Szpital im. Stanisława Leszczyńskiego w Katowicach

Dotyczy: przetargu nieograniczonego o wartości szacunkowej zamówienia powyżej 5 186 000 EURO na budowę budynku Bloku Operacyjnego wraz z przebudową budynków istniejących w strefie stykowej w ramach inwestycji „Budowa budynku Bloku Operacyjnego wraz z rozbudową i nadbudową budynków na terenie Szpitala im. Stanisława Leszczyńskiego”, przy ul Raciborskiej 27, 40-074 Katowice – Etap I.

Zamawiający – Szpital im. Stanisława Leszczyńskiego w Katowicach informuje, że wpłynęły kolejne pytania do Specyfikacji Istotnych Warunków Zamówienia:

Pytanie nr 289.

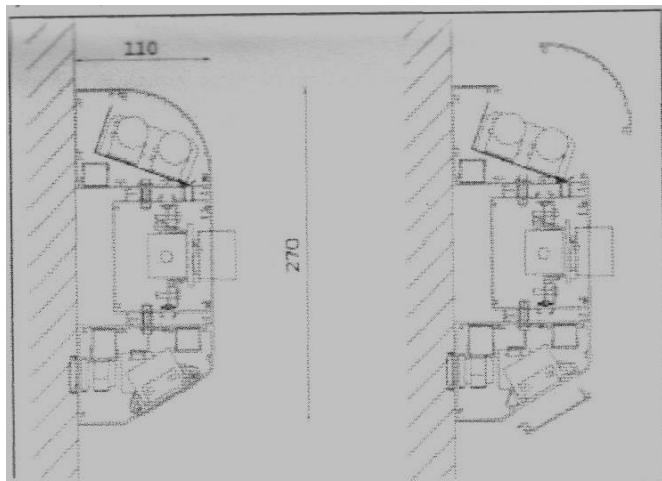
Czy Zamawiający wymaga aby wózek przesuwno-obrotowy nie był cięższy niż 35kg?
